## VARIANTE PARZIALE N. 5

# QUADERNO DELLE OSSERVAZIONI E CONTRODEDUZIONI

## DATI

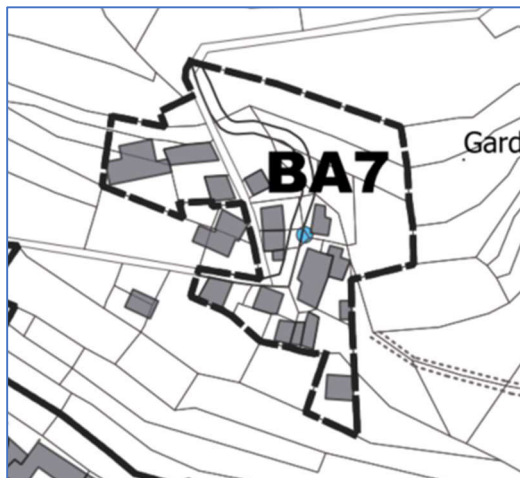
L'osservazione è composta da tre punti distinti:

- 1) Si richiede l'ampliamento della zona BA7 – borgata Garde al fine di riconsiderare al suo interno l'edificio distinto in catasto alle particelle 852, 521, 1003 erroneamente escluso dal perimetro della zona.
- 2) Si richiede di perimetrare il nuovo ambito edificabile, inserito in variante in zona ZS9, come autonoma zona di completamento (ZC13), dotata di scheda di zona avente i parametri e i riferimenti normativi necessari alla realizzazione dei nuovi interventi previsti.
- 3) Si segnala l'opportunità di verificare la proposta di modifica avanzata all'interno del progetto preliminare di variante in merito alla zonizzazione acustica, valutando se ci siano i presupposti normativi per il mantenimento della classificazione vigente.

- 1) L'Osservazione è accoglibile in quanto si tratta di un errore cartografico del PRGC vigente. Infatti l'edificio è preesistente all'approvazione del piano regolatore e integrato nell'insediamento rurale borgata Garde. La modifica non aumenta il carico urbanistico del piano. Rispetto alle particelle indicate dall'osservazione si inserisce anche una parte della particella 520 su cui insiste una parte del fabbricato esistente.

- 2) L'Osservazione è accoglibile in quanto non modifica le previsioni di variante, ma semplicemente inquadra la nuova zona come zona residenziale non saturata, dove la normativa generale permette la nuova edificazione (ZC). Invece il progetto preliminare prevedeva il nuovo lotto di completamento in un'area considerata saturata e quindi la nuova edificazione risultava essere un'eccezione per quelle aree previste nella scheda di zona.
- 3) Tale osservazione deriva dall'opportunità di verificare la coerenza dei contenuti della variante con la zonizzazione acustica, a seguito del parere espresso dall'ARPA e della necessità di modificare la zonazione acustica espressa anche dal professionista ing. Roletti che ha redatto la verifica di compatibilità acustica della variante.

**ACCOLTA**
